# 重庆市海越长虹农业开发有限公司“拾万镇纯净水加工基地”建设项目规划调整的公示

关于“拾万镇纯净水加工基地”规划变更的申请

## 总平面图

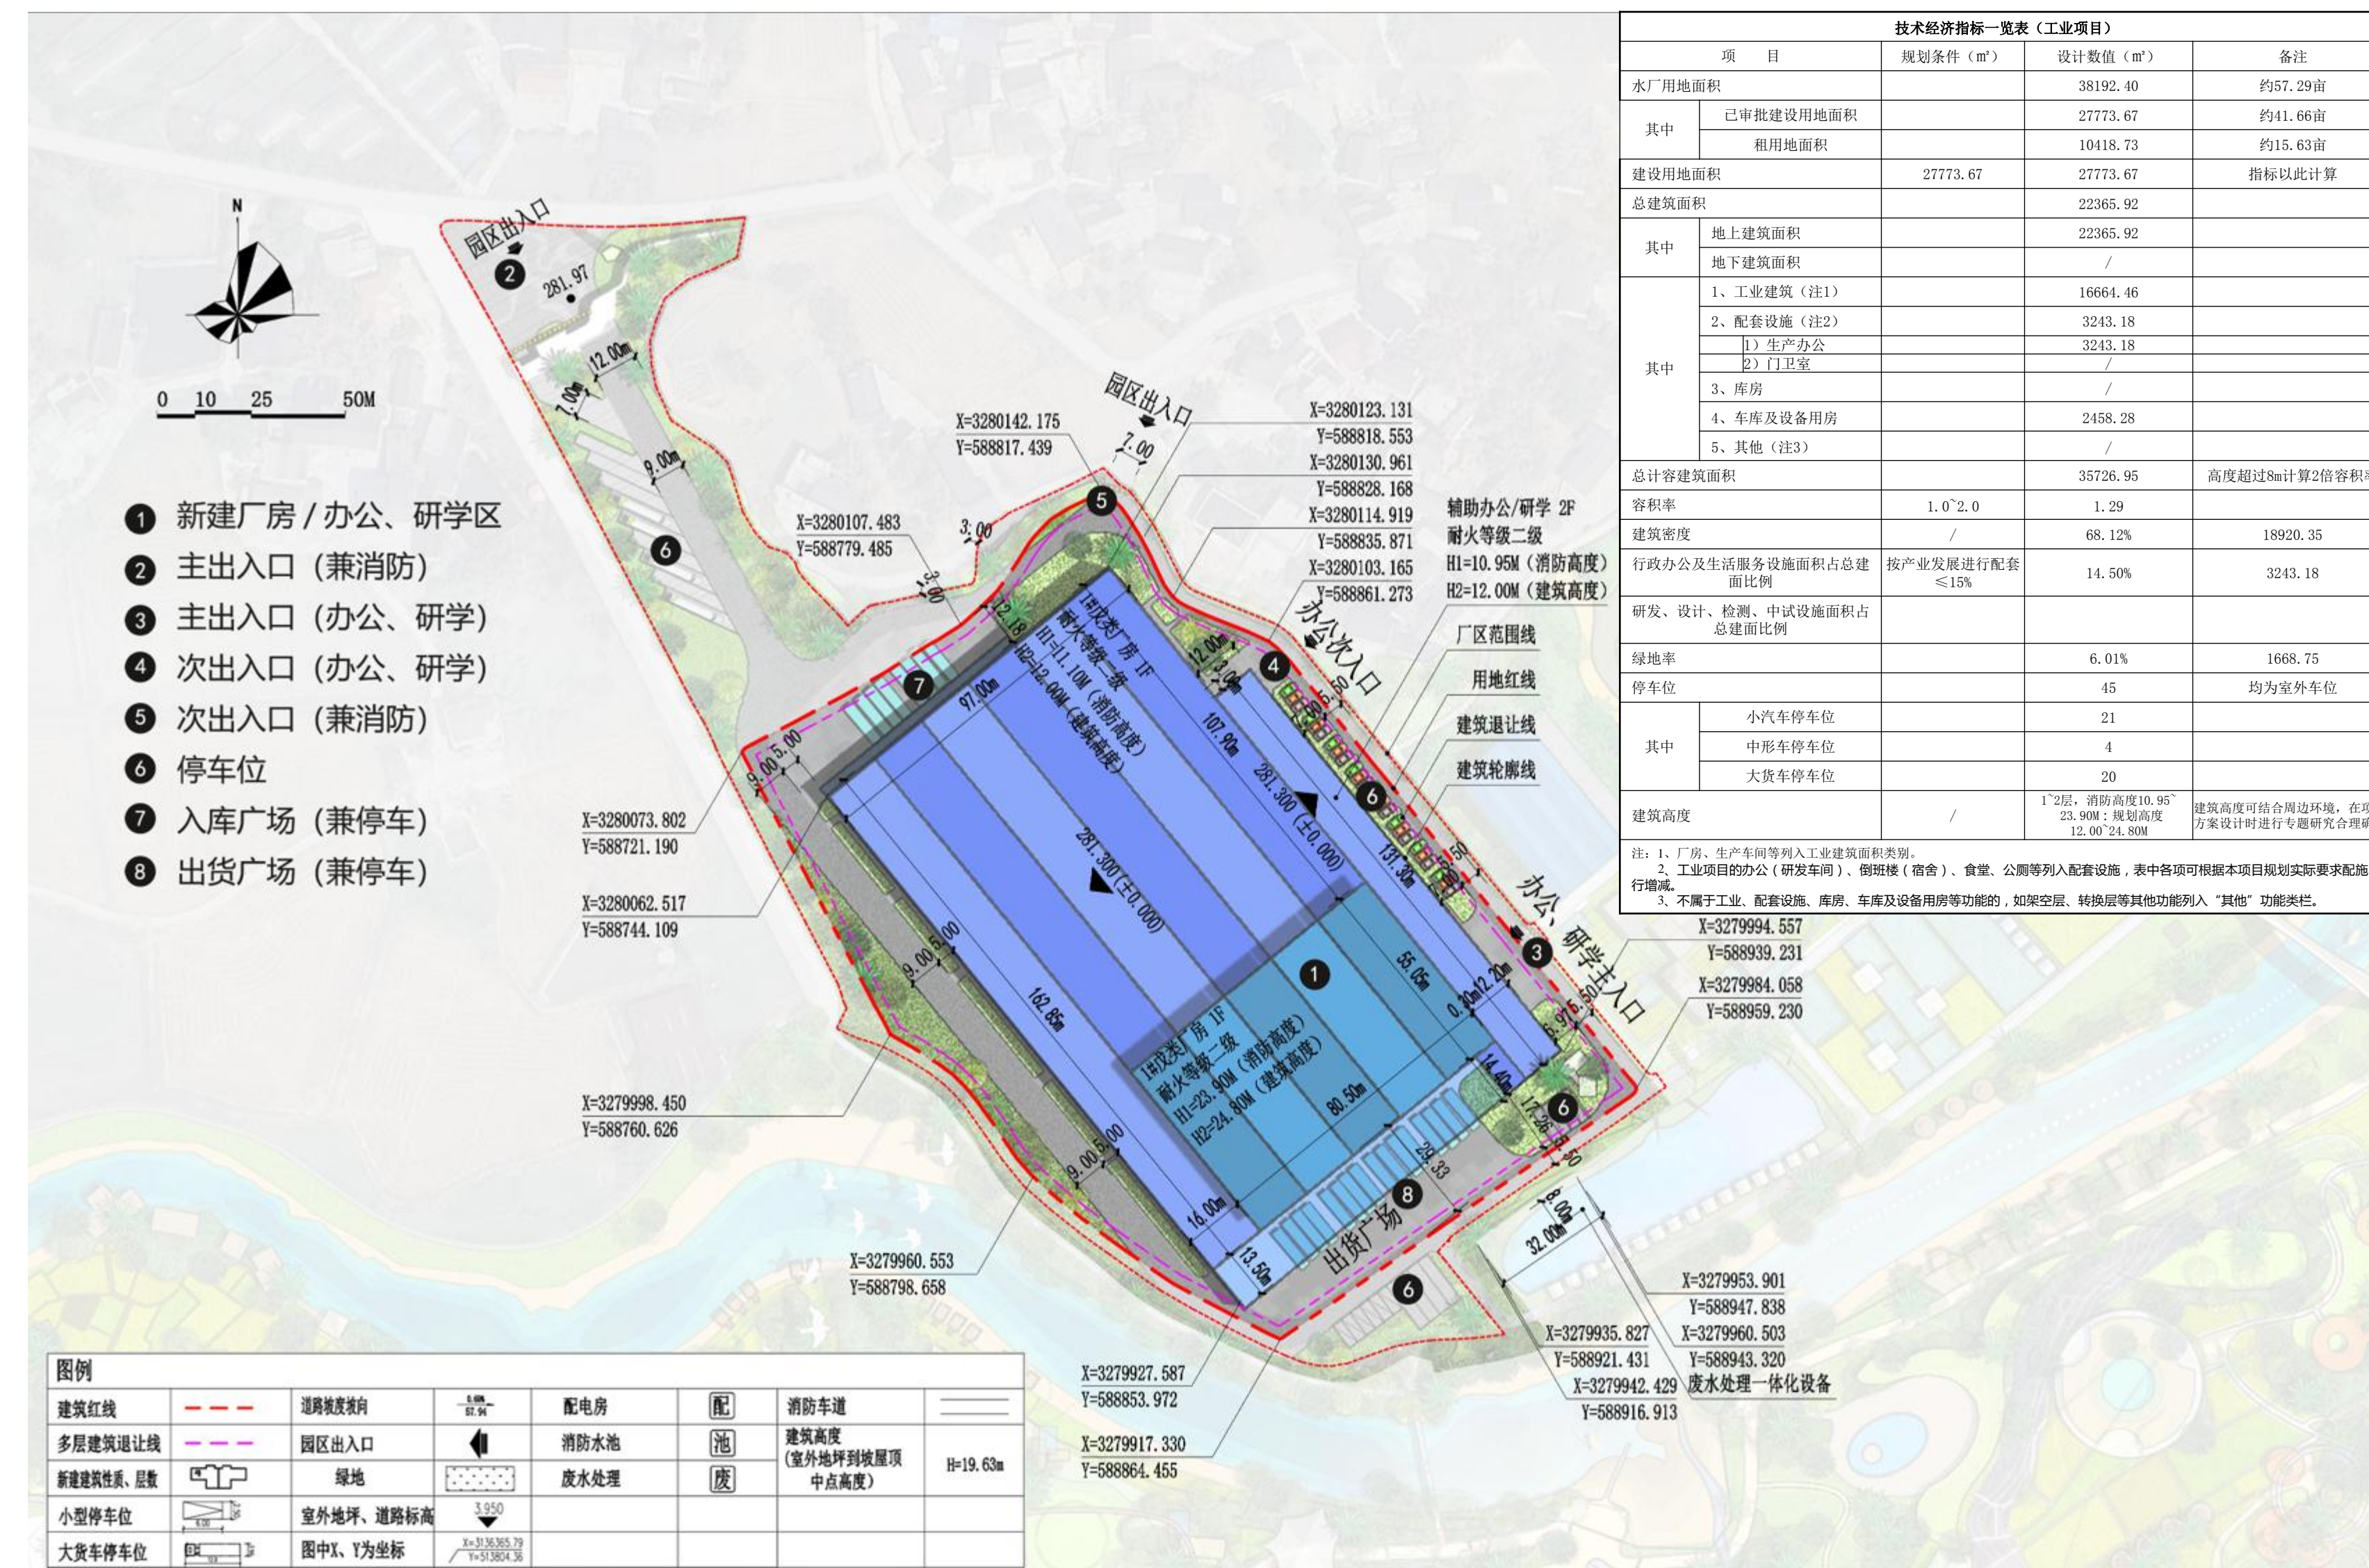
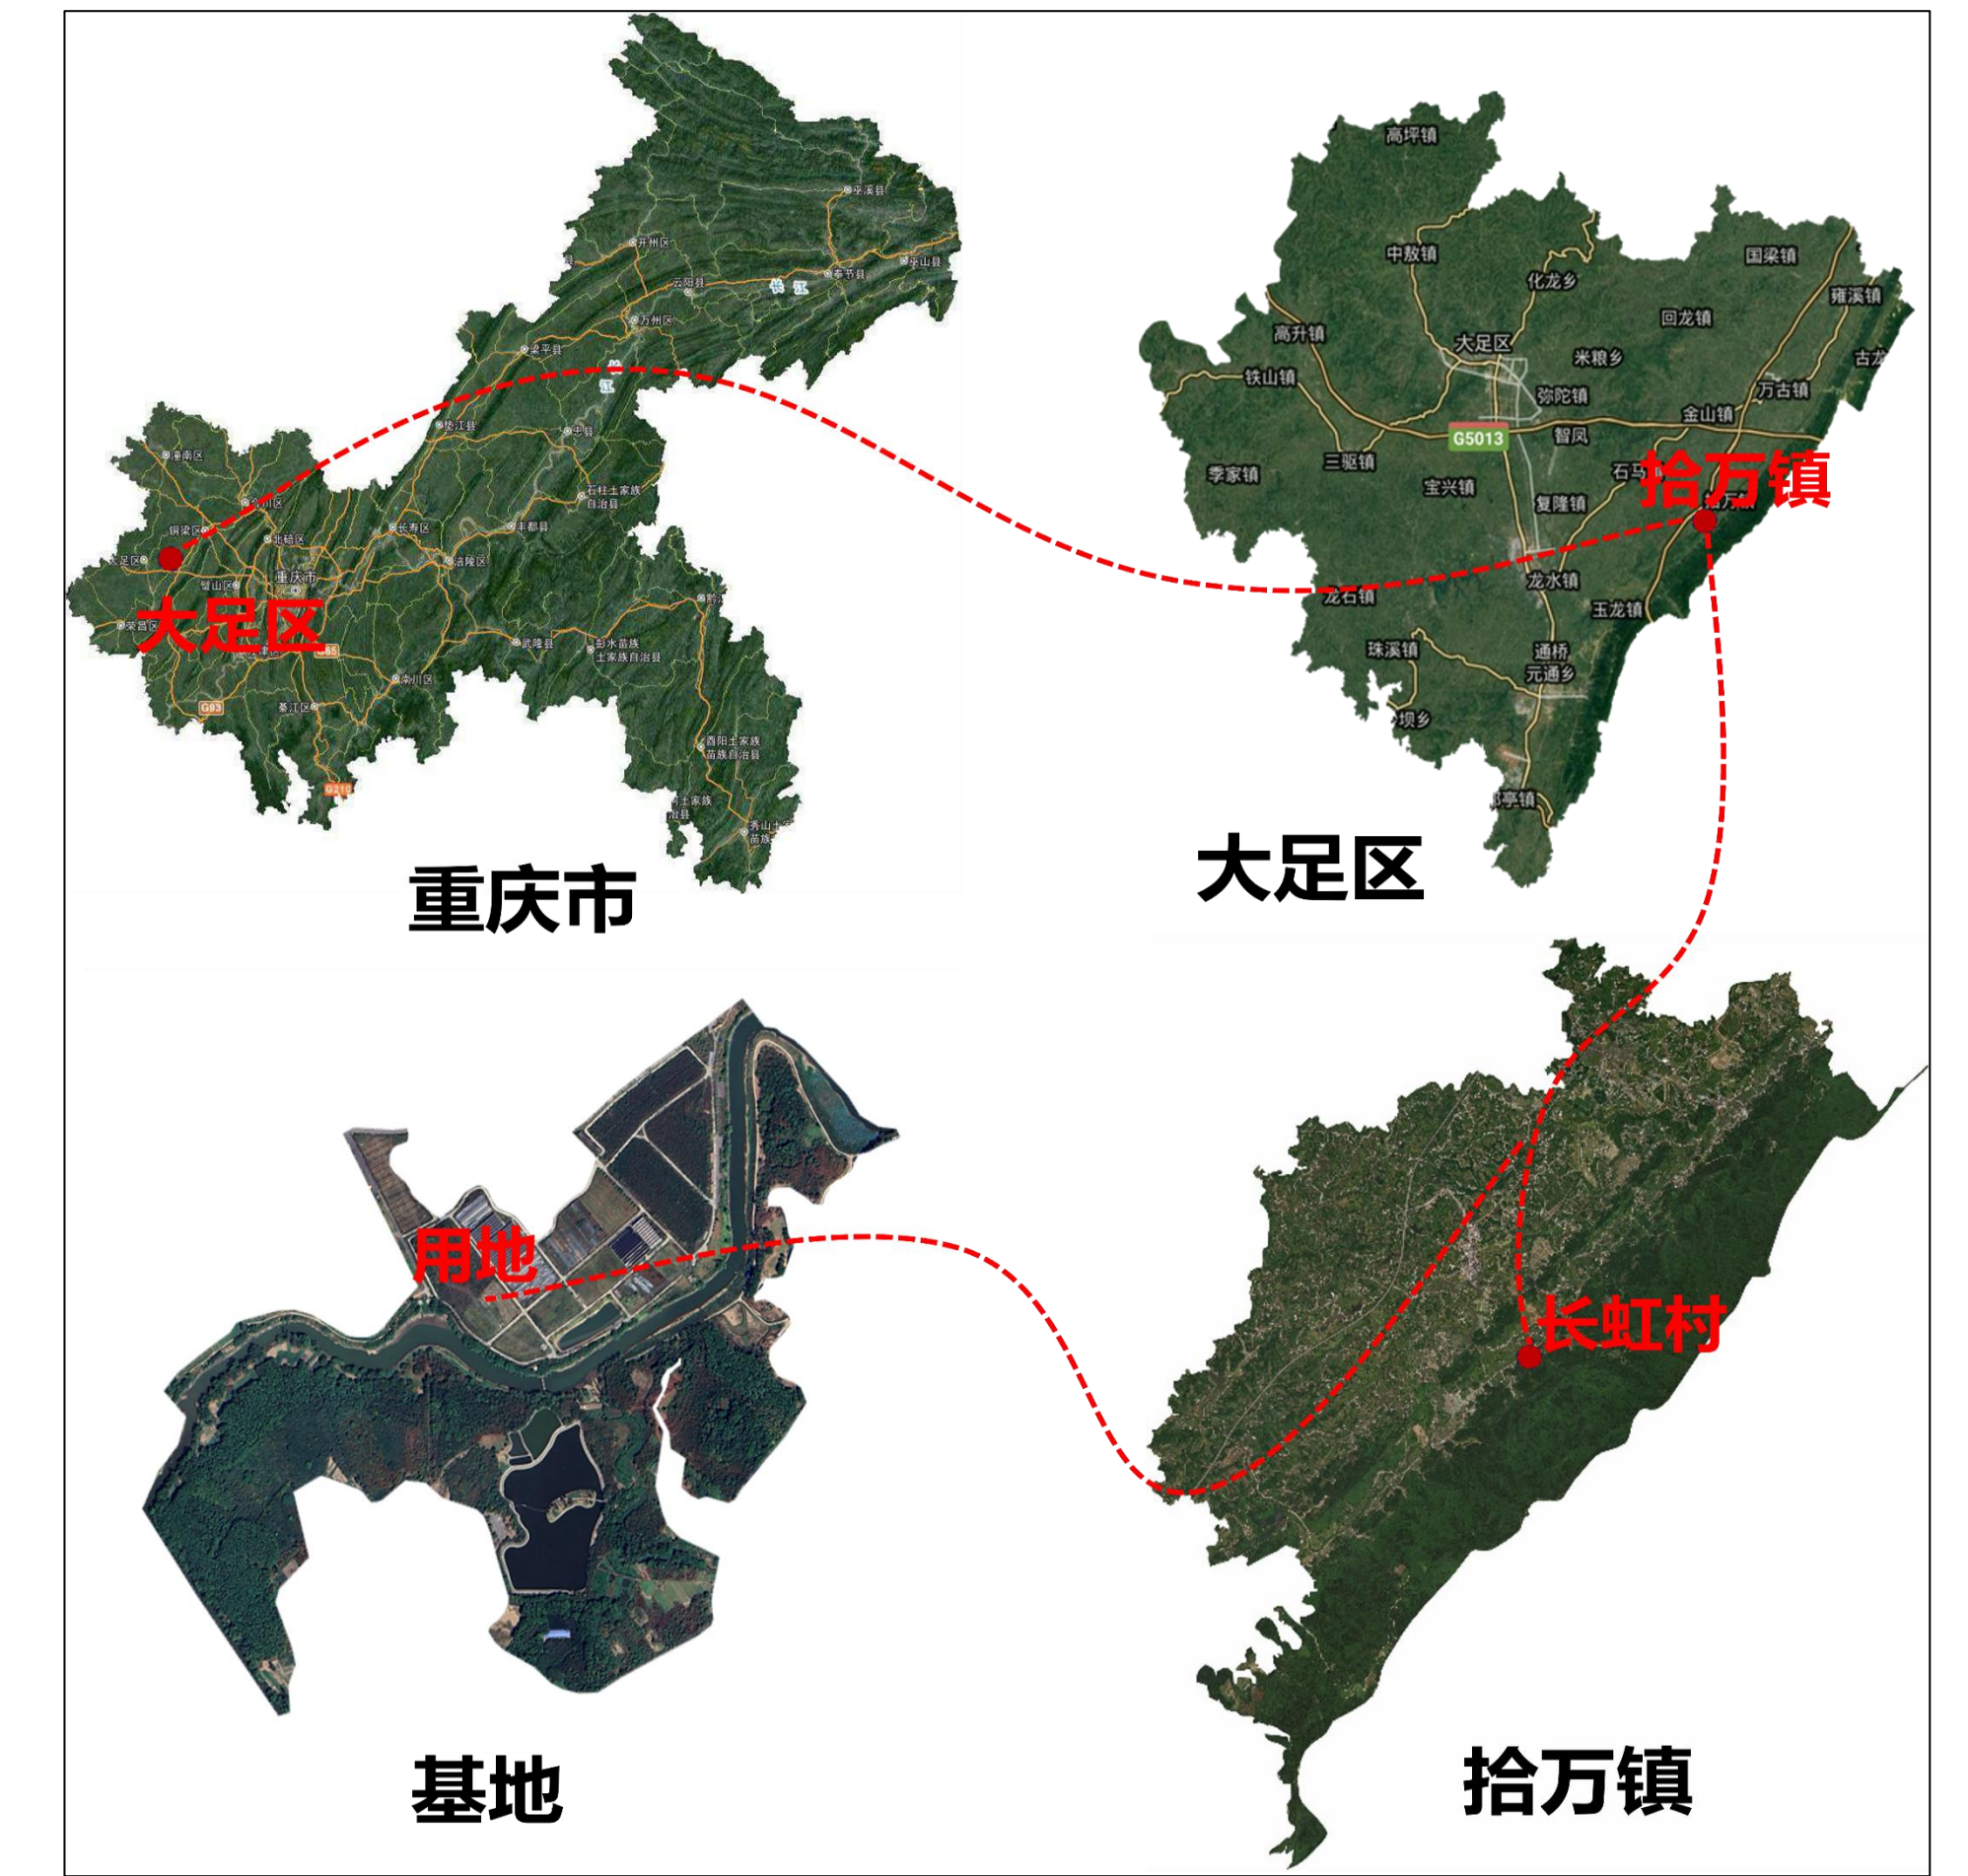
1、规划平面

调整前：项目规划北侧靠近村庄道路位置为成品仓区，南侧沿河为办公区，东侧村庄一侧为设备用房，西侧为原料仓；

调整后：北侧为原料仓，南侧沿河为成品仓，东侧为办公区，西侧为设备用房，整体交通流线根据平面功能调整。

2、建筑高度

调整前：建筑规划高度均为12.25米；

调整后：根据项目定位成品仓建设为智能仓储，成品仓区建筑高度为24.80米，其他位置建筑高度为12.00米。项目建筑高度调整已完成项目建筑高度专项论证，并已通过专家评审。

3、建筑面积

调整前：总建筑面积为24038.34平方米；

调整后：总建筑面积为22365.92平方米。

4、容积率

调整前：1.34；  
调整后：1.29；
